J nr. 2022 - 15224

Energifaglig udtalelse til netudviklingsplan

Ikast EI Net's anvendelse af analyseforudsætninger

Figur 1 Procentvis ændring i elproduktionskapacitet fra 2020 til 2033

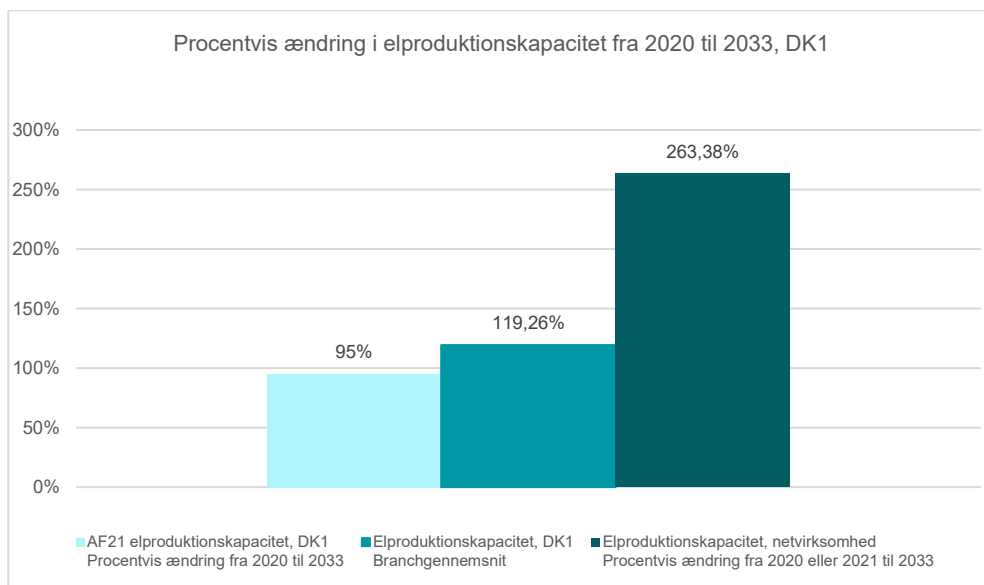
Figur 1 sammenligner Ikast EI Net's forventede stigning i produktionskapacitet på ca. 263 pct. fra 2020 til 2033 med hhv. netvirksomhedernes gennemsnitlige stigning baseret på egne angivelser (branchegennemsnittet¹) og den forventede stigning for kapaciteten, ifølge AF21.

Sammenligningen viser, at Ikast EI Net's egen fremskrivning er hhv. næsten tre gange så høj som den forventede stigning i DK1 ifølge AF21 og mere end dobbelt så høj som branchegennemsnittet, jf. figur 1.

På baggrund af ovenstående sammenligninger og en gennemgang af netvirksomhedens supplerende analyseforudsætninger er det Energistyrelsens vurdering, at redegørelsen for analyseforudsætninger ikke i tilstrækkelig grad forklarer afvigelserne i netvirksomhedens egne forventninger til fremtidig elproduktionskapacitet fra hhv. fremskrivningen for elproduktionskapacitet, ifølge AF21, og gennemsnittet i branchen.

Energistyrelsen vurderer derfor, at der er grundlag for, at Forsyningstilsynet anmoder Ikast EI Net om en nærmere redegørelse, der kan forklare afvigelserne.
